AUTORIDAD NACIONAL DE LICENCIAS AMBIENTALES

RESOLUCIÓN N° 001351 (05 JUL. 2024)

“Por la cual se modifica la Licencia Ambiental otorgada mediante Resolución 1326 de 5 de agosto de 2020 y se toman otras determinaciones”

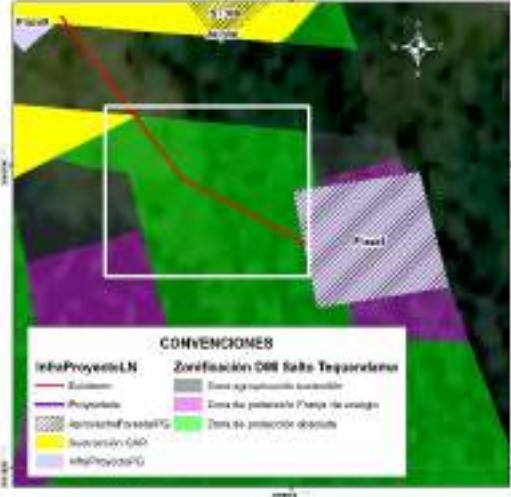
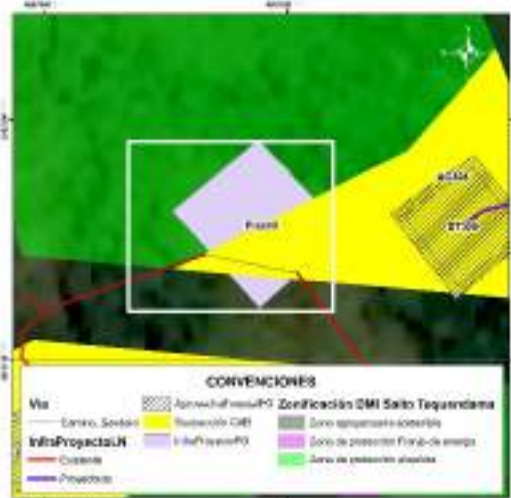
Tipo de obra	Soporte gráfico revisión Equipo Evaluador Ambiental de la ANLA	Consideraciones Equipo Evaluador Ambiental de la ANLA
<p>Acceso a plaza 3*</p> <p>Plaza 3 (Se indica acceso peatonal desde carretable existente hasta sitio de plaza)</p>		<p>Se valida que el acceso específico hasta la plaza de tendido no es existente. Para la plaza de tendido y el acceso no se encuentra sustracción de reserva autorizada por parte de la CAR. Igualmente, no realizó la solicitud de permiso de aprovechamiento forestal. Por lo anterior NO es procedente autorizar la infraestructura de la plaza y del acceso al no tener sustracción aprobada.</p>
<p>Acceso a sitio de torre 301N (Se indica como acceso peatonal)</p> <p>Sitio de torre ST301N</p>		<p>Se valida que para la sección del acceso de llegada a la torre se relaciona como acceso existente a un sendero o camino, en cobertura de pastos limpios. Se identifica que no se requiere permiso de aprovechamiento y tampoco se tienen restricciones para ingreso con semovientes puesto que no se encuentra dentro del DMI Sector Salto de Tequendama y Cerro Manjui.</p>

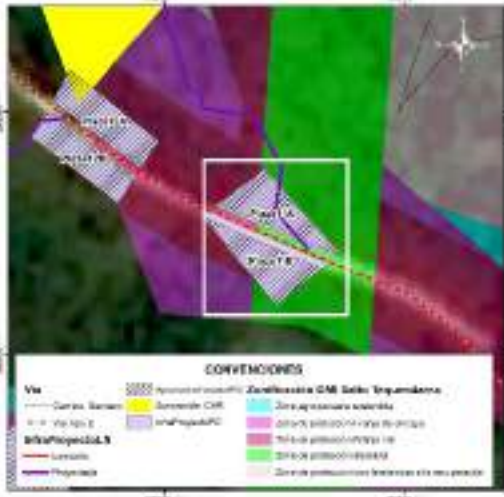
Tipo de obra	Soporte gráfico revisión Equipo Evaluador Ambiental de la ANLA	Consideraciones Equipo Evaluador Ambiental de la ANLA
<p>Acceso a plaza 4N*</p> <p>Plaza 4N</p> <p>Acceso a torre 302N (Se indica acceso peatonal a sitio de torre)</p> <p>Torre 302N</p>		<p>Se valida que para el acceso a la plaza de tendido hay acceso existente, sobre el cual no se requiere permiso de aprovechamiento forestal.</p> <p>Respecto a la torre, la sección del acceso de llegada a la torre se relaciona como acceso existente a un sendero o camino, en cobertura de mosaico de pastos y cultivos. Se identifica que no se requiere permiso de aprovechamiento y que tampoco se tienen restricciones para ingreso con semovientes puesto que no se encuentra dentro del DMI Sector Salto de Tequendama y Cerro Manjui.</p>
<p>Acceso a plaza 5N*</p> <p>(Se indica existencia de acceso peatonal)</p> <p>Plaza de tendido 5N</p>		<p>Comparando la ubicación del acceso con la cartografía base se identifica que el acceso no se asocia a ningún camino o sendero existente, dándose contradicción con la tabla presentada por la Sociedad pero coherencia con la capa InfraProyectoLN, donde se indica que el acceso es proyectado. Se valida que este acceso atraviesa en su recorrido zonas de vegetación secundaria alta, sobre las cuales la Sociedad NO podrá adelantar actividades de tala puesto que no realizó la solicitud de permiso (Recuadros negros).</p>

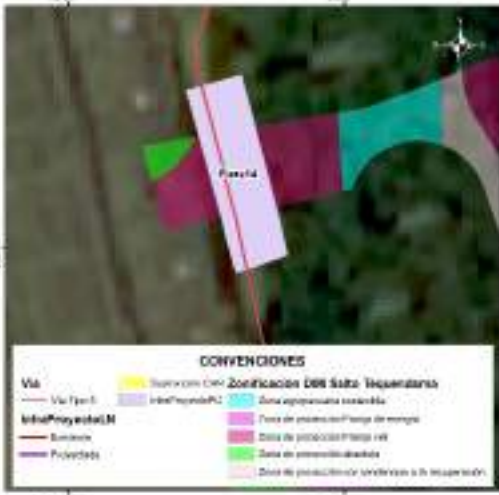
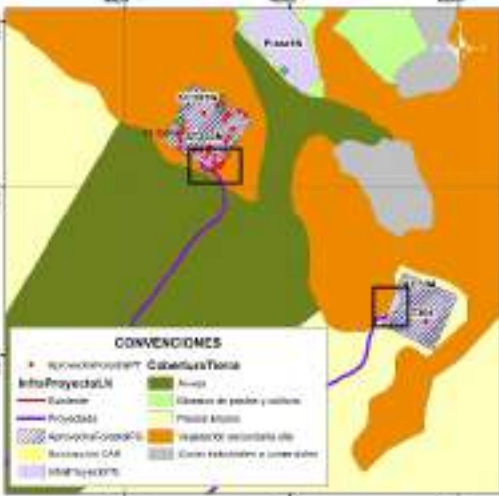
Tipo de obra	Soporte gráfico revisión Equipo Evaluador Ambiental de la ANLA	Consideraciones Equipo Evaluador Ambiental de la ANLA
<p>Acceso a plaza 8</p> <p>(Reportada como acceso peatonal en documento y en capa InfraProyectoLN como acceso existente)**</p> <p>Plaza de tendido 8</p>		<p>Se valida que el acceso específico hasta la plaza de tendido no es existente. Para la plaza de tendido y el acceso no se encuentra sustracción de reserva autorizada por parte de la CAR puesto que la Sociedad no hace su solicitud.</p> <p>Adicionalmente, parte de la plaza y el acceso se ubica en zona de protección absoluta, donde se establece como uso prohibido la ejecución de rocería.</p> <p>Por lo anterior NO es procedente autorizar la infraestructura de la plaza y del acceso al no tener sustracción aprobada y al no ser permitidas las actividades de rocería.</p>
<p>Acceso a plaza 9**</p> <p>(Reportada como acceso peatonal en documento y en capa InfraProyectoLN como acceso existente)</p> <p>Plaza de tendido 9</p>		<p>Se valida que acceso específico hasta plaza de tendido se reporta como camino o sendero, el cual se ubica a 350 m de vía tipo 6 sin pavimentar. Para plaza de tendido y acceso no se encuentra sustracción de reserva autorizada por parte de la CAR puesto que la Sociedad no hace su solicitud.</p> <p>Adicionalmente, parte de la plaza y el acceso se ubica en zona de protección absoluta, donde se establece como uso prohibido la ejecución de rocería.</p> <p>Por lo anterior NO es procedente autorizar la infraestructura de la plaza y del acceso al no tener sustracción aprobada y al no ser permitidas las actividades de rocería.</p>

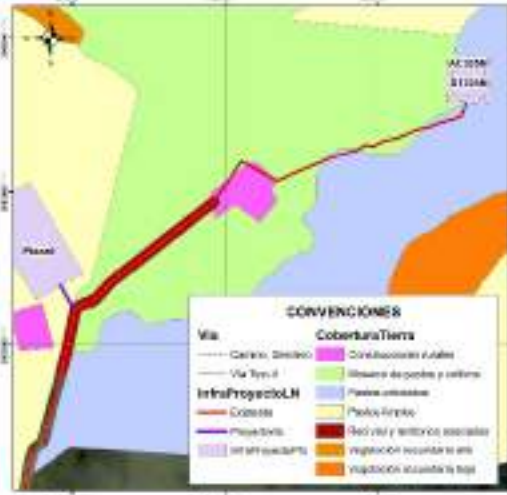
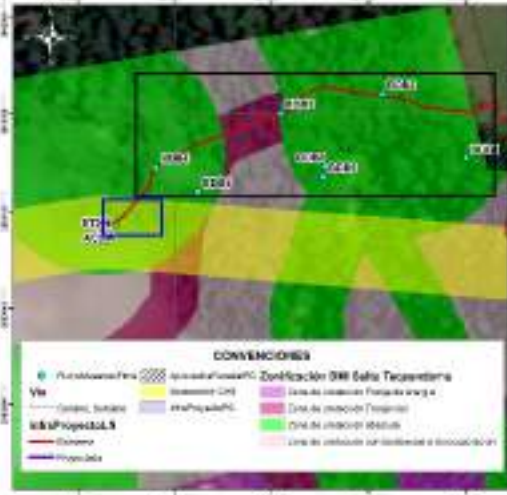
Tipo de obra	Soporte gráfico revisión Equipo Evaluador Ambiental de la ANLA	Consideraciones Equipo Evaluador Ambiental de la ANLA
<p>Acceso a plaza 10 (vía tipo 6 sin pavimentar)**</p> <p>Plaza de tendido 10</p>		<p>Se valida que el acceso específico hasta la plaza de tendido se reporta como vía tipo 6, sin embargo se plantea adecuación con rocería, aspecto que es inconsistente con la definición de la vía existente. La plaza de tendido se ubica en una “zona agropecuaria sostenible” del DIM Salto del Tequendama y Cerro Manjui, para la cual la Sociedad no solicitó sustracción de reserva ante la CAR. Por lo anterior NO es procedente autorizar la infraestructura de la plaza y del acceso al no tener sustracción de reserva.</p>
<p>Acceso a plazas de tendido 11A (camino o sendero desde vía tipo 2) y 11B**</p> <p>Plazas de tendido 11A y 11B</p>		<p>En el documento se relaciona como acceso el Acc-06, sin embargo, en la capa InfraProyectoLN se identifica que el acceso asociado es el Acc-309.</p> <p>Se valida que acceso específico hasta plaza de tendido 11A se relaciona como camino o sendero, para el cual se plantearía adecuación con rocería la cual se establece dentro de la zonificación del DMI Sector Salto del Tequendama y Cerro Manjui como actividad prohibida en zona de protección absoluta. Para plazas de tendido y acceso no se encuentra sustracción de reserva autorizada por parte de la CAR puesto que la Sociedad no hace su solicitud.</p> <p>Por lo anterior NO es procedente autorizar la infraestructura de las plazas y del acceso al no tener sustracción de reserva.</p>

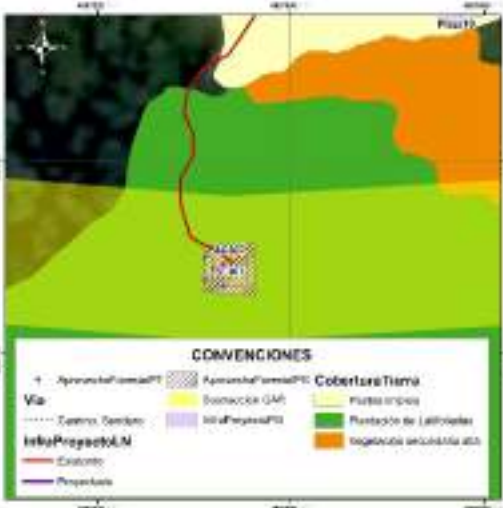
Tipo de obra	Soporte gráfico revisión Equipo Evaluador Ambiental de la ANLA	Consideraciones Equipo Evaluador Ambiental de la ANLA
<p>Acceso a plazas de tendido 12A y 12B***</p> <p>Plazas de tendido 12A y 12B</p>		<p>Se valida que parte de las dos plazas de tendido se encuentran en DMI sin sustracción de reserva autorizada por parte de la CAR, las cuales se ubican en “zona de protección vial”.</p> <p>Teniendo en cuenta el área disponible que se encuentra fuera del DMI, NO es procedente autorizar la infraestructura de la plaza de tendido 12A y solo podría autorizarse el área de la plaza de tendido 12B en el área que se encuentra fuera del DMI, área en la cual se autoriza el permiso de aprovechamiento solicitado.</p>
<p>Acceso a plaza de tendido 13N**</p> <p>Sitio de torre ST313</p>		<p>Se identifica que el acceso, la plaza de tendido y la torre se ubica en unidades de pastizales. El trazado del acceso se ubica sobre las zonas sustraídas, razón por la cual se considera aceptable este acceso siempre y cuando NO se realicen actividades de aprovechamiento forestal, puesto que este permiso no se solicitó.</p>

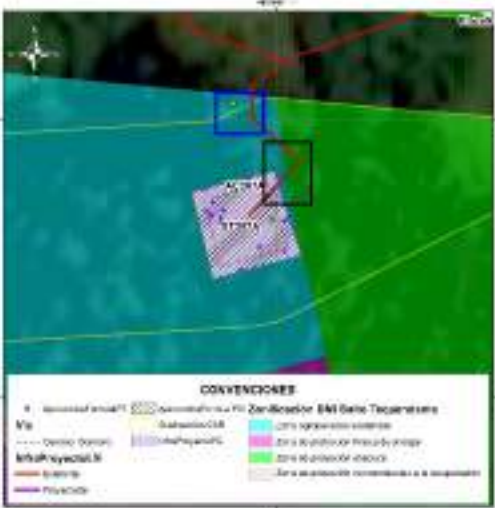
Tipo de obra	Soporte gráfico revisión Equipo Evaluador Ambiental de la ANLA	Consideraciones Equipo Evaluador Ambiental de la ANLA
<p>Acceso a plaza (vía tipo 5)*</p> <p>Plaza de tendido 14</p>	 <p>CONVENCIONES</p> <ul style="list-style-type: none"> Vía: <ul style="list-style-type: none"> Vía Tipo 5 InfraProyectoLN InfraProyectoLN: <ul style="list-style-type: none"> Bosques Proyectos Zonificación DER Sate Tequecansá: <ul style="list-style-type: none"> Zona expuesta sensible Zona de protección faja de energía Zona de protección faja de agua Zona de conservación Zona de protección tendidos e instalaciones 	<p>Se valida que la parte central de la plaza de tendido se encuentra en DMI para la cual la Sociedad no realizó solicitud de sustracción y por tanto no tiene autorización por parte de la CAR. En este sentido, NO es procedente autorizar la infraestructura de la plaza de tendido 14.</p>
<p>Accesos a sitios de torre ST303N y ST304*</p> <p>Sitios de torre ST303N y ST304</p>	 <p>CONVENCIONES</p> <ul style="list-style-type: none"> Acceso: <ul style="list-style-type: none"> Acceso Clasificación de pastos y cultivos Pastos limpios Restricción secundaria de Corte reforestación a conservar InfraProyectoLN: <ul style="list-style-type: none"> Proyectos Acceso CAR InfraProyectoLN Cobertura Forestal: <ul style="list-style-type: none"> Bosques Proyectos Acceso CAR InfraProyectoLN 	<p>Comparando la ubicación de los accesos con la cartografía base se identifica que no se asocian a ningún camino o sendero existente, quedando identificada una contradicción con la tabla presentada por la Sociedad pero coherencia con la capa InfraProyectoLN donde se indica que el acceso es proyectado. Se valida que estos accesos se ubican en su mayoría en cultivos de arveja y en pastos limpios, no siendo necesario ejecutar actividades de aprovechamiento forestal para estos tramos.</p> <p>Para el caso del acceso al ST303N y una parte del ST304, se identifica cruce con parches de vegetación secundaria alta (ver recuadros negros) para los cuales la Sociedad NO podrá adelantar actividades de tala puesto que no realizó la solicitud de permiso.</p>

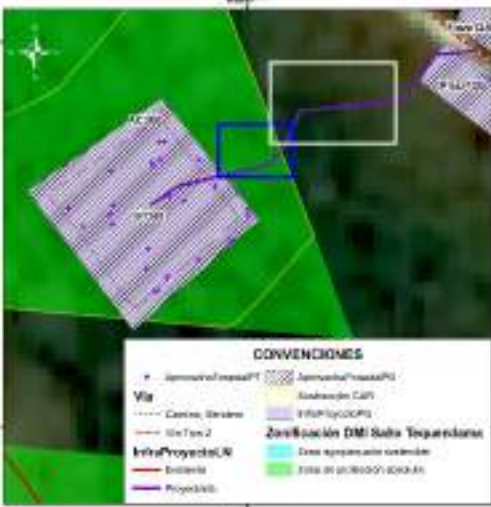
Tipo de obra	Soporte gráfico revisión Equipo Evaluador Ambiental de la ANLA	Consideraciones Equipo Evaluador Ambiental de la ANLA
<p>Acceso a ST305N*</p> <p>Sitio de torre ST305N</p>	 <p>CONVENCIONES</p> <p>Vía</p> <ul style="list-style-type: none"> Carretero, Direccional Vía Troncal InfraProyectoLN Colección ProyectoLN InfraProyectoLN ProyectoLN <p>CoberturaTierra</p> <ul style="list-style-type: none"> Construcción rural Siembra de pastos y cultivos Pasos urbanos Pasos rurales Reserva y territorio asociado Vegetación secundaria en el vegetación secundaria en el 	<p>Revisando con la cartografía base se identifica que el acceso no es existente sino que se relaciona con la existencia de un camino o sendero que atraviesa unidades de mosaico de pastos y cultivos, pastos arbolados y construcciones rurales (ubicadas a 110 m del sitio de torre). Teniendo en cuenta que la Sociedad no solicita permiso de aprovechamiento forestal, en este acceso y en la torre NO podrá adelantar actividades de tala de ningún individuo que pueda encontrarse de manera aislada (pastos arbolados).</p>

<p>Acceso a ST306</p> <p>(Se menciona en documento y en cartografía base como acceso peatonal)*</p>	 <p>CONVENCIONES</p> <p>Vía</p> <ul style="list-style-type: none"> Carretero, Direccional Vía Troncal InfraProyectoLN ProyectoLN InfraProyectoLN ProyectoLN <p>CoberturaTierra</p> <ul style="list-style-type: none"> Construcción rural Siembra de pastos y cultivos Pasos urbanos Pasos rurales Reserva y territorio asociado Vegetación secundaria en el vegetación secundaria en el 	<p>Durante la visita de evaluación se validó que no existe camino o sendero reportado en cartobase y que la condición de la vegetación es de tipo denso, lo cual es consistente con la cobertura registrada (Bosque denso). Adicionalmente, se identifica que en el área trazada para el acceso, existen individuos de especies en veda, los cuales no están siendo incluidos en solicitud de aprovechamiento forestal (ver cuadro azul).</p> <div data-bbox="974 1260 1177 1533" data-label="Image"> </div> <p>Individuo fustal ubicado en tramo de llegada del acceso (No solicitado en aprovechamiento forestal) Coordenadas 4°34'12" N, 74°17'15" W.</p> <p>De igual manera, en el tramo del acceso la Sociedad registra a las parcelas BDB4, BDB3 y BDB2 (Ver cuadros negros), en las cuales reporta 100 individuos fustales, de estos 23 obedecen a la especie <i>Cyathea sp.</i> y 35 a la</p>

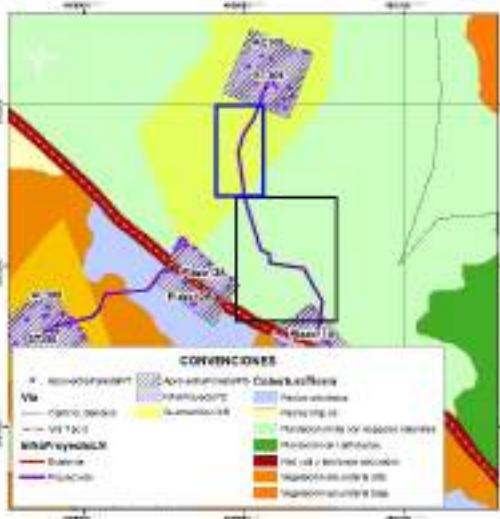
Tipo de obra	Soporte gráfico revisión Equipo Evaluador Ambiental de la ANLA	Consideraciones Equipo Evaluador Ambiental de la ANLA
		<p>especie <i>Quercus humboldtii</i>, ambas especies en veda nacional.</p> <p>Sumado a esto, no se encuentra sustracción de reserva autorizada por parte de la CAR puesto que la Sociedad no hace su solicitud para los accesos y tampoco realiza solicitud de aprovechamiento forestal aun cuando fue requerido. Adicionalmente, parte del acceso se ubica en zona de protección absoluta, donde se establece como uso prohibido la ejecución de rocería. Por lo anterior NO es procedente autorizar el acceso al no tener sustracción aprobada, no haber solicitado permiso de aprovechamiento forestal y no ser permitidas las actividades de rocería.</p>
<p>Acceso a ST307 (Se menciona en documento y en cartografía base como acceso peatonal)*</p>		<p>Durante la visita de evaluación se validó que no existe camino o sendero reportado en cartobase y que la condición de la vegetación se asocia a plantaciones de latifoliadas con vegetación arbórea densa producto de la recuperación del área con presencia de especies en veda. Resultado de ello, la Sociedad para el sitio de torre (relacionado en cobertura plantación de latifoliadas) solicita permiso de aprovechamiento forestal para seis (6) individuos de <i>Quercus humboldtii</i> (especie en veda nacional), no obstante, para el acceso omite la solicitud de permiso de aprovechamiento forestal no siendo procedente la autorización de intervención en acceso.</p> <p>Sumado a esto, en parte del acceso no se encuentra sustracción de reserva autorizada por parte de la CAR puesto que la Sociedad no hace</p>

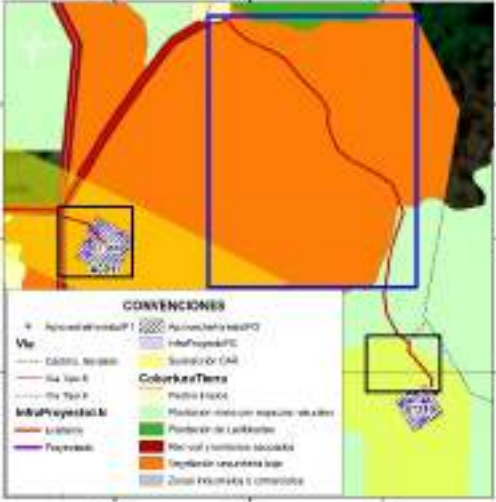
Tipo de obra	Soporte gráfico revisión Equipo Evaluador Ambiental de la ANLA	Consideraciones Equipo Evaluador Ambiental de la ANLA
		<p>su solicitud para los accesos. Por lo anterior NO es procedente autorizar el acceso al no tener sustracción aprobada y no haber solicitado permiso de aprovechamiento forestal.</p>
<p>Acceso a ST307A (Se menciona en documento y en cartografía base como acceso peatonal)*</p>		<p>Durante la visita de evaluación se validó que no existe camino o sendero reportado en cartobase y que la condición de la vegetación se asocia a plantaciones de latifoliadas con vegetación arbórea densa producto de la recuperación del área con presencia de especies pioneras. Resultado de ello, la Sociedad para el sitio de torre (relacionado en la misma cobertura) solicita permiso de aprovechamiento forestal para 16 individuos fustales, no obstante, para el acceso omite la solicitud de permiso de aprovechamiento forestal no siendo procedente la autorización de intervención en acceso. Adicionalmente, en la visita de evaluación se identificó que en el área trazada para el acceso, existen individuos fustales, los cuales no están siendo incluidos en solicitud de aprovechamiento forestal (ver cuadro azul).</p> <p>Sumado a esto, en parte del acceso no se encuentra sustracción de reserva autorizada por parte de la CAR puesto que la Sociedad no hace su solicitud para los accesos y adicionalmente, parte del acceso se ubica en zona de protección absoluta, donde se establece como uso prohibido la ejecución de rocería (ver cuadro negro). Por lo anterior NO es procedente autorizar el acceso al no tener sustracción aprobada, no haber solicitado permiso de aprovechamiento forestal y no</p>

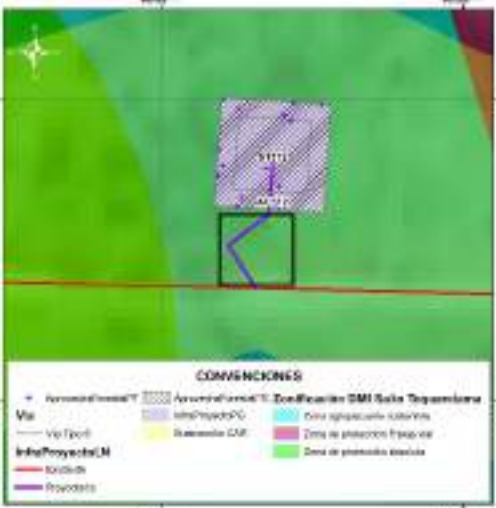
Tipo de obra	Soporte gráfico revisión Equipo Evaluador Ambiental de la ANLA	Consideraciones Equipo Evaluador Ambiental de la ANLA
<p>Acceso a ST308</p> <p>(Acceso mencionado como proyectado en capa InfraProyectoL N y como sendero/camino en cartobase)*</p>		<p>ser permitidas las actividades de rocería.</p> <p>Durante la visita de evaluación se validó que no existe camino o sendero reportado en cartobase y que la condición de la vegetación se asocia vegetación secundaria alta. Resultado de ello, la Sociedad para el sitio de torre (relacionado en la misma cobertura) solicita permiso de aprovechamiento forestal para 36 individuos fustales, no obstante, para el acceso omite la solicitud de permiso de aprovechamiento forestal no siendo procedente la autorización de intervención en acceso. Adicionalmente, en la visita de evaluación se identificó que en el área trazada para el acceso, existen individuos fustales, los cuales no están siendo incluidos en solicitud de aprovechamiento forestal (ver cuadro azul).</p> <p>Sumado a esto, en área por fuera del DMI (ver recuadro blanco) tampoco se solicita permiso de aprovechamiento aun cuando la cobertura es vegetación secundaria alta. Por lo anterior NO es procedente autorizar el acceso al no haber solicitado permiso de aprovechamiento forestal para su intervención.</p>

Tabla 61 Zonificación de Manejo Ambiental definida por la ANLA

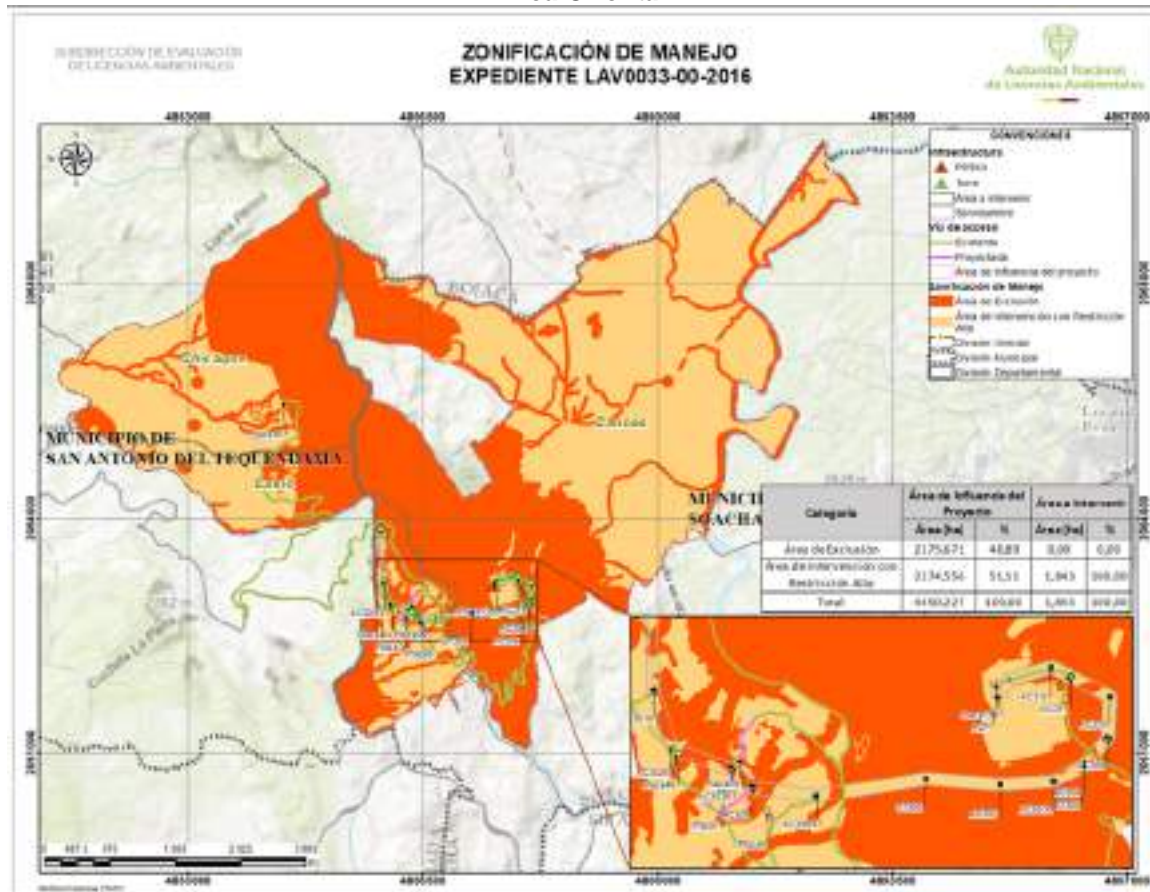
A continuación, se presenta la tabla y figura de la zonificación de manejo ambiental ajustada de acuerdo con las consideraciones de esta Autoridad Nacional para la modificación de la licencia ambiental del proyecto UPME 01 de 2013 (Subestación Norte 500 KV y Líneas de Transmisión Norte - Tequendama 500 KV y Norte Sogamoso 500 kV) – como primer refuerzo de red 500 KV del Área Oriental.
